গণপ্রজাতন্ত্রী বাংলাদেশ সরকার  
শ্রম ও কর্মসংস্থান মন্ত্রণালয়  
কলকারখানা ও প্রতিষ্ঠান পরিদর্শন অধিদপ্তর

ক্যাপ পর্যবেক্ষণের তথ্য

কারখানার নাম	টিএমআর এ্যাপারেলস লি:
ঠিকানা	House-42, Road-2, Block-E, Ward-6, Turag, Dhaka
কারখানার কোড	DHK608
কালার কোড

মূল্যায়নের ধরণ: <b>বৈদ্যুতিক মূল্যায়ন</b>	পর্যবেক্ষণের তারিখ: ০২-০৪-২০২৩
---	--------------------------------

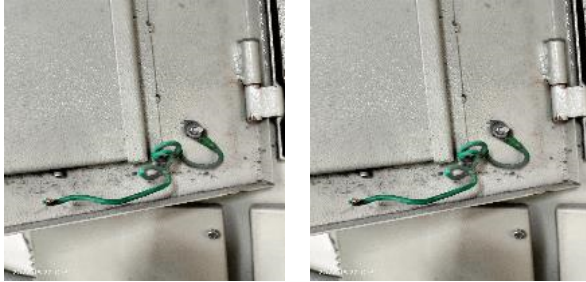
পরিদর্শন পর্যবেক্ষণ	Panel board (including panel door) is not properly grounded.
ক্যাপ আইটেম ক্যাটাগরি

কার্যক্রম	Ensure panel board (including panel door) is earthed properly using appropriate type and size of cables and the earthing cables have continuity up to main earth.
সুপারিশের তথ্যসূত্র	
কারখানার কার্যক্রম	Some distribution boards are properly grounded and Some will be grounded soon.
অগ্রাধিকার	চলছে
চূড়ান্ত সময়সীমা	১০-০৪-২০১৬
সংশোধিত সময়সীমা	০১-০১-১৯৭০
অগ্রগতির অবস্থা	সংশোধিত
মন্তব্য	24-09-2020 on visit day Distribution boards (including panel door) are properly grounded (earthed). 01-28-21 (CVV): Distribution boards are properly grounded (earthed). 03.06.2021 on visit day Distribution boards (including panel door) are properly grounded (earthed). 22-08-2022: All Panel board (including panel door) are not properly grounded. 02.04.2023: Panel board and door grounded properly.

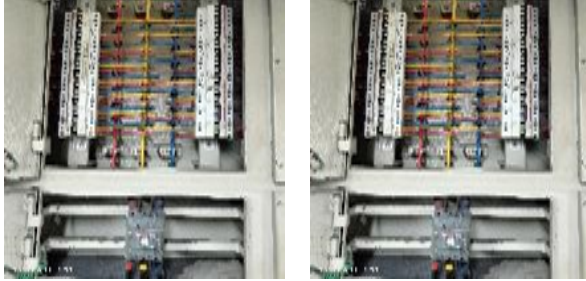
Each circuit is not provided with dedicated earthing. There is no marking to identify earthing cable for specified circuit.

কার্যক্রম	Provide dedicated & adequate size of earthing with proper identification for each circuit and ensure continuous earth path is back to main building intake.
সুপারিশের তথ্যসূত্র	
কারখানার কার্যক্রম	We will provide dedicated earthing soon.
অগ্রাধিকার	প্রযোজ্য নয়
চূড়ান্ত সময়সীমা	১১-০৮-২০১৬
সংশোধিত সময়সীমা	২৭-০৩-২০২৩
অগ্রগতির অবস্থা	চলমান
মন্তব্য	24-09-2020: Each circuit is provided with dedicated earthing. Also There is marking to identify earthing cable for specified circuit. 01-28-2021 (CVV): Each circuit is provided with a dedicated earthing . 03.06.2021 on visit day Each circuit is provided with a dedicated earthing. 22-08-2022 : Each circuit is not provided with a dedicated earthing. There is no marking to identify earthing cable for specified circuit. 02.04.2023: Each circuit is not provided with a dedicated earthing. There is no marking to identify earthing cable for specified circuit.

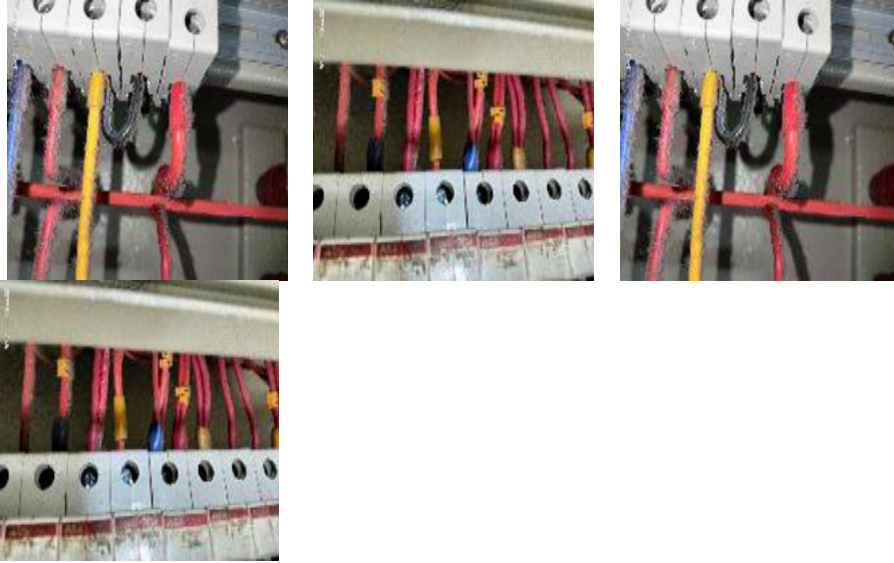
পরিদর্শন পর্যবেক্ষণ	Looping and bunch of cable is observed at circuit breaker terminal.
কাপ আইটেম ক্যাটাগরি

কার্যক্রম	Rewire to avoid the use of multiple cables on outgoing side of MCBs.
সুপারিশের তথ্যসূত্র	
কারখানার কার্যক্রম	Multiple connection will be removed to circuit breker & busbar will be used for separate connection.
অগ্রাধিকার	প্রযোজ্য নয়
চূড়ান্ত সময়সীমা	১১-০৮-২০১৬
সংশোধিত সময়সীমা	২৭-০৩-২০২৩
অগ্রগতির অবস্থা	চলমান
মন্তব্য	24-09-2020: Looping and bunch of cables are not observed at circuit breakers and bus bar terminal within distribution boards. 01-28-2021 (CVV) : Multi looping of wiring were not observed at circuit breakers within distribution boards. 03.06.2021 on visit day Looping and bunch of cables are not observed at circuit breakers and bus bar terminal within distribution boards. 22-08-2022 : Looping and bunch of cable is observed at some circuit breaker terminal. 02.04.2023: Looping and bunch of cable is observed at some circuit breaker terminal."
